泊発電所 3 号炉 耐津波設計方針について (津波防護対策に係る指摘事項回答)

令和 5 年 8 月 3 日
北海道電力株式会社

【指摘事項 230330-04】

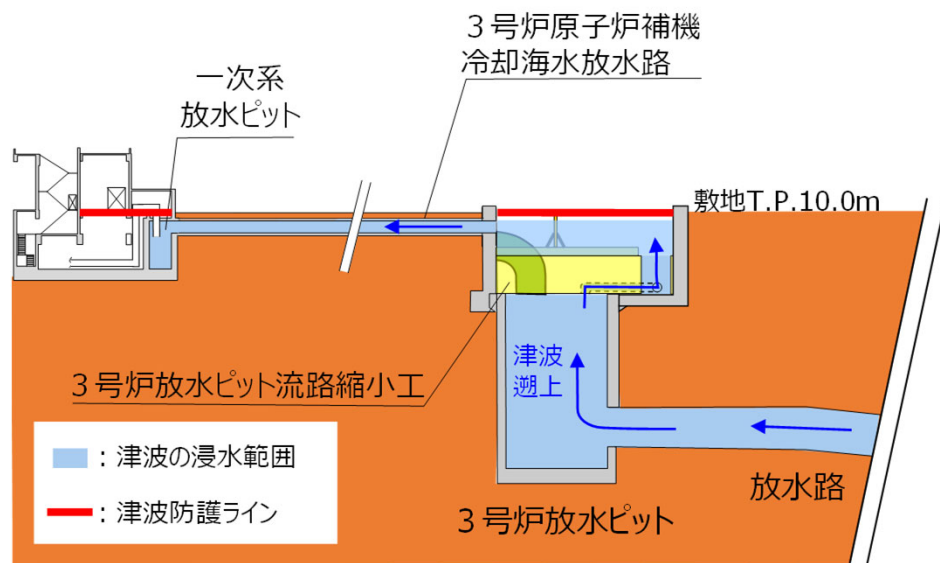
原子炉補機冷却海水放水路及び一次系放水ピットについて、当該施設に係る以下の事項を明らかにした上で、当該施設を津波の流入経路とした場合であっても津波防護方針が成立することを説明すること。

- ✓ 津波の流入に対するバウンダリとしての機能、原子炉補機冷却海水系統の排水機能、地下水排水設備の排水機能その他の期待する機能（第5条だけでなく他条文への適合の観点も含む）
- ✓ 地震時の損傷を考慮した場合における管路解析及び内郭防護の浸水量評価に与える影響

第1130回審査会合時点では、3号炉放水ピットに流路縮小工を設けることで、津波が一次系放水ピットから敷地へ流入することを防止する方針としていた。

今回、津波の敷地への流入防止をより確実に達成するとともに、津波防護対象設備から遠い位置を津波防護ラインとするために、3号炉原子炉補機冷却海水放水路に、3号炉原子炉補機冷却海水放水路逆流防止設備（以下「逆流防止設備」という。）を浸水防止設備として追加で設置する方針に変更する。

- ✓ 3号炉原子炉補機冷却海水放水路が接続される3号炉放水ピット内側壁面に逆流防止設備を設けることで、3号炉放水ピットを津波防護ラインとする方針とする。
- ✓ 3号炉原子炉補機冷却海水放水路及び一次系放水ピットは以下の設備の通常時における排水機能を有しており、逆流防止設備が排水機能に悪影響を与えない設計とする。

- ✓ 逆流防止設備は浸水防止設備として耐震Sクラスで設計することから、地震後でも損傷することはない、3号炉原子炉補機冷却海水放水路への津波の流入を防止できる。よって、3号炉原子炉補機冷却海水放水路及び一次系放水ピットの管路解析及び内郭防護の浸水量評価に与える影響はない。
